PIIA – Construire un projet résidentiel intégré – 761, rue Notre-Dame – District électoral du Lac-Beauchamp – Timmy Jutras

R-CCU-2026-05-19/82

Dérogations mineures – Construire un projet résidentiel intégré – 761, rue Notre-Dame – District électoral du Lac-Beauchamp – Timmy Jutras

R-CCU-2026-05-19/83

Annexe 4 : Plan projet d'implantation

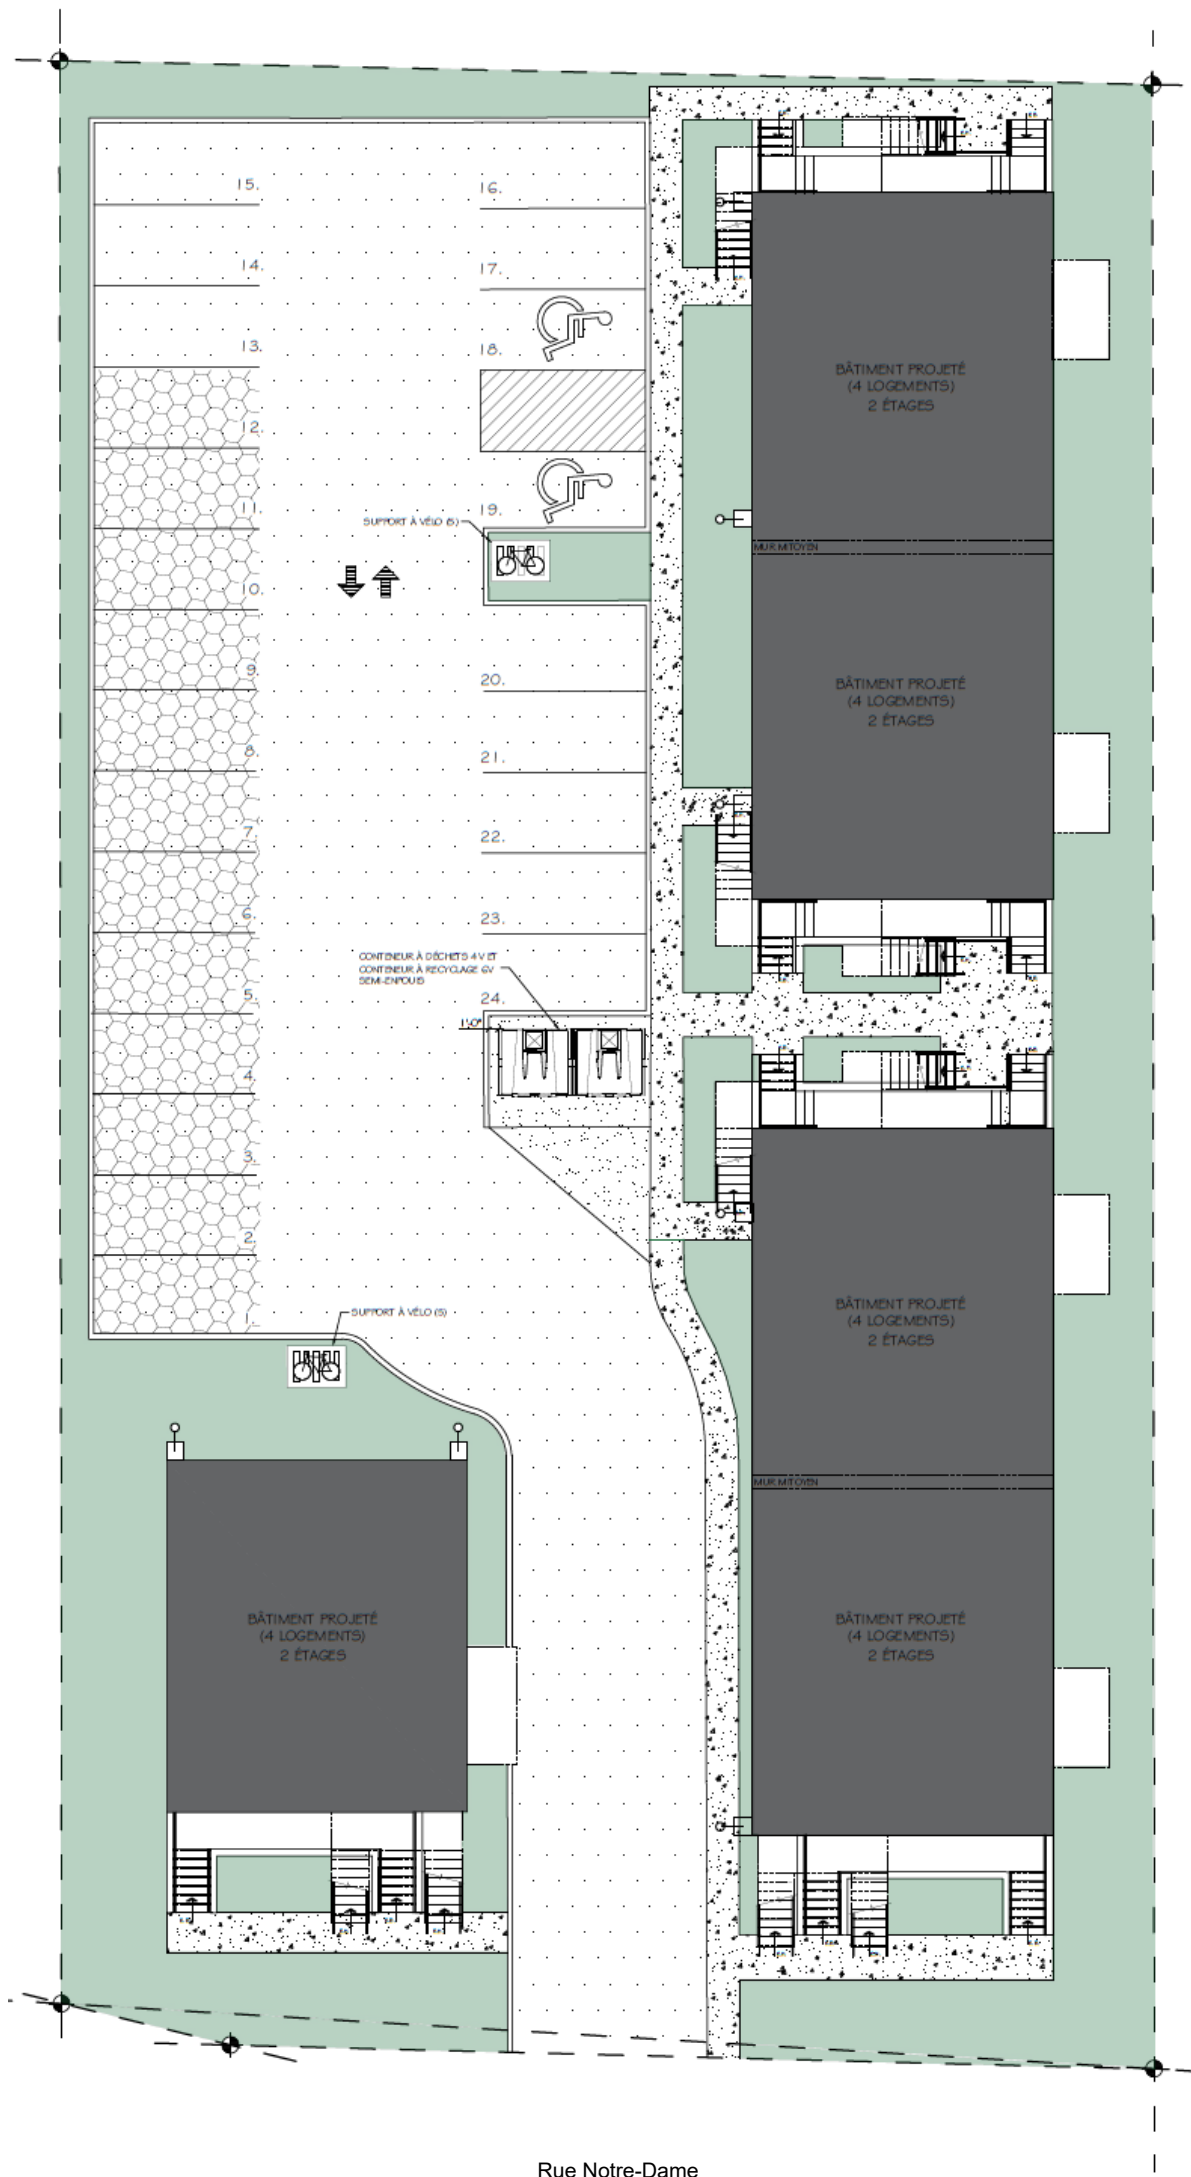
- Le nombre minimal de cases de stationnement de 30 à 24 cases;
- La largeur minimale d'un terrain pour un projet résidentiel intégré de 40 m à 33,68 m;
- La distance minimale entre l'allée d'accès et le mur d'un bâtiment principal de 3 m à 1,5 m.

| Dérogations mineures demandées au R. 532-2020 | | | |
|-----------------------------------------------|------------------------------------------------------------------------------------------------------------------|----------|----------|
| 3 | Reduire la distance minimale entre une allée d'accès et le mur d'un bâtiment principal - Art. 579, paragraphe 9° | 3 m | 1,5 m |

Annexe 11 : Dérogations mineures demandées

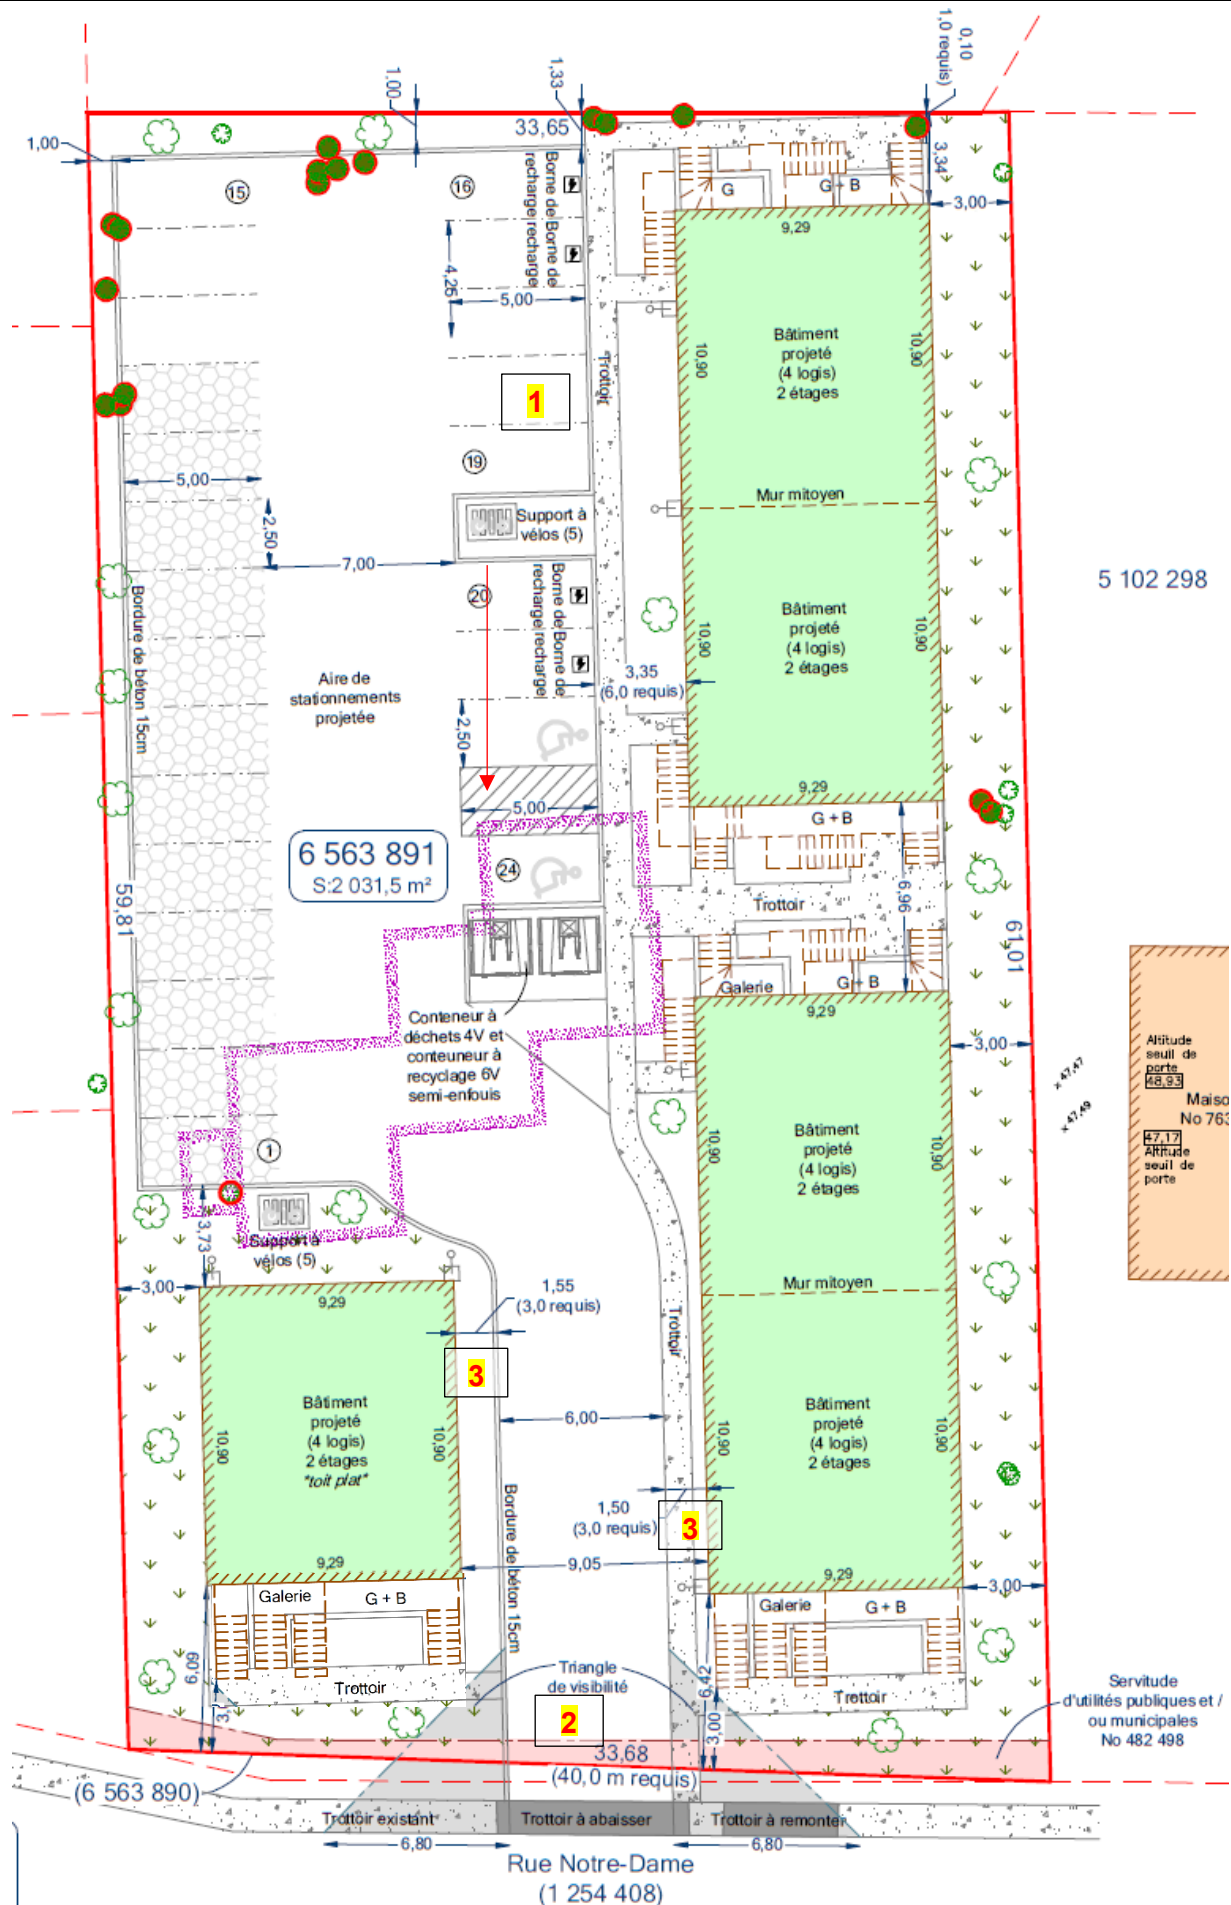
| Dérogations mineures demandées au R. 532-2020 | | | |
|-----------------------------------------------|------------------------------------------------------------------------------------------------------------------|----------|----------|
| 1 | Réduire le nombre minimum de cases de stationnement - Art. 298 | 30 cases | 24 cases |
| 2 | Réduire la largeur minimum d'un terrain pour un projet résidentiel intégré - Art. 579, paragraphe 1° | 40 m | 33,68 m |
